**ENQUÊTE PUBLIQUE RELATIVE A LA DEMANDE  
D'AUTORISATION ENVIRONNEMENTALE DU PROJET  
DE CONFORTEMENT ET DE VALORISATION  
ECOLOGIQUE DES BERGES DE SEINE SUR LA COMMUNE  
DU COUDRAY-MONTCEAUX**

**RAPPORT DU  
COMMISSAIRE ENQUÊTEUR**

Enquête réalisée du 27 février au 15 mars 2023 par  
M. Joël RIVAULT Commissaire-enquêteur

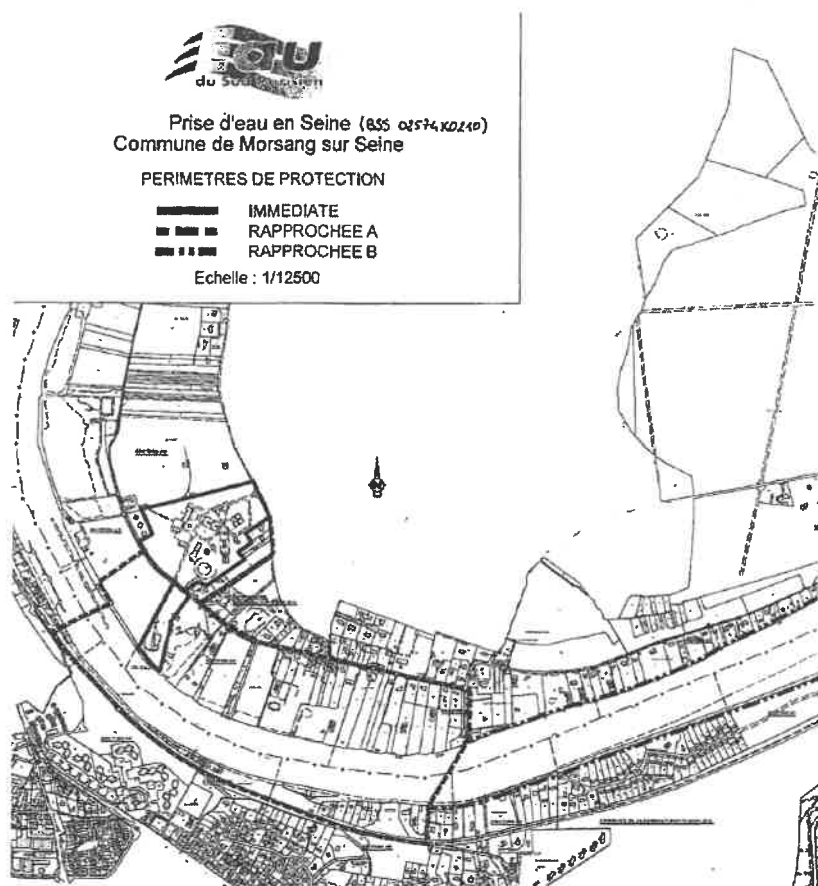
*« ...le dossier est en conformité avec les orientations de l'étude de valorisation dans la mesure où celle-ci (action 11) encourage l'entretien et la végétation rivulaire et la lutte contre l'érosion des berges. Cependant votre projet prévoit la mise en place d'une lisse en bois anti-stationnement figurée sur le plan de façon continue et représentée sur une double hauteur sur les coupes.*

*Il nous apparaît préférable de plutôt privilégier un mobilier conforme au mobilier existant déjà en aval du projet (mobilier moins haut coupant moins la vue cf.photo ci-dessous) plutôt que de créer des variations préjudiciables d'un point de vue d'intégration paysagère.*

**Commentaires du porteur de projet : Le mobilier existant sera repris à l'identique sur tout le tronçon, il s'agit de la même hauteur. Le rendu des plans AUTOCAD peut donner l'impression qu'il y a deux niveaux en faisant figurer deux points, mais c'est bien le même aménagement qui sera prolongé (celui sur la photo).**
